OGGETTO : RICHIESTA PARERE PER CONFERENZA DEI SERVIZI P.A.U.R.

Procedura di Valutazione di Impatto Ambientale V.I.A. e di autorizzazione Unica A.U. inerente progetto di impianto di recupero di rifiuti inerti provenienti da opere di demolizione e di scavo, nella zona industriale di Taviano

Ditta **BRI.ECO SRL – TAVIANO (LE)**

**TRASMISSIONE ELENCO CHIARIMENTI/INTEGRAZIONI
al PARERE ARPA PUGLIA ricevuto il 07.03.2024**

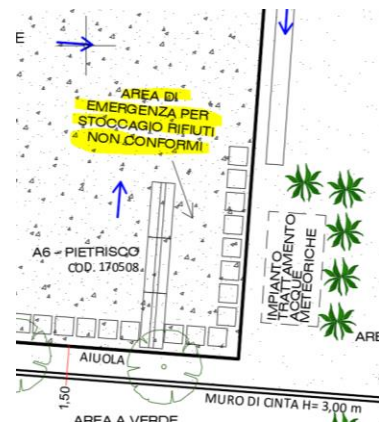
2.3 - ACCETTAZIONE DEI RIFIUTI IN INGRESSO PAG. 25, CAPITOLO 4.5.2

PER QUANTO RIGUARDA LE ANALISI OBBLIGATORIE SUI RIFIUTI IN INGRESSO si precisa a pag 27 che:

LA RICHIESTA DI ARPA EFFETTUARE ALMENO 2 VERIFICHE OBBLIGATORIE ALL'ANNO SI RITIENE ECCESSIVA IN QUANTO LA FILIERA VIENE GIA' CONTROLLATA DUE VOLTE IN ENTRATA ED IN USCITA.

TUTT' AL PIU' LA DITTA PROPONE LA REALIZZAZIONE DI ULTERIORI ANALISI DI CONTROLLO SUI GRANDI LOTTI, CIOE' SU QUEI CAMION AVENTI UN CARICO MAGGIORE DI 50 MC, PER EVITARE IL RISCHIO DELLA PRESENZA DI MATERIALE OCCULTATO COME LE FIBRE DI AMIANTO.

VIENE ELIMINATO IL RIGO SULL'ACCORDO ECONOMICO TRA LE PARTI PERCHE' NON ATTINENTE.
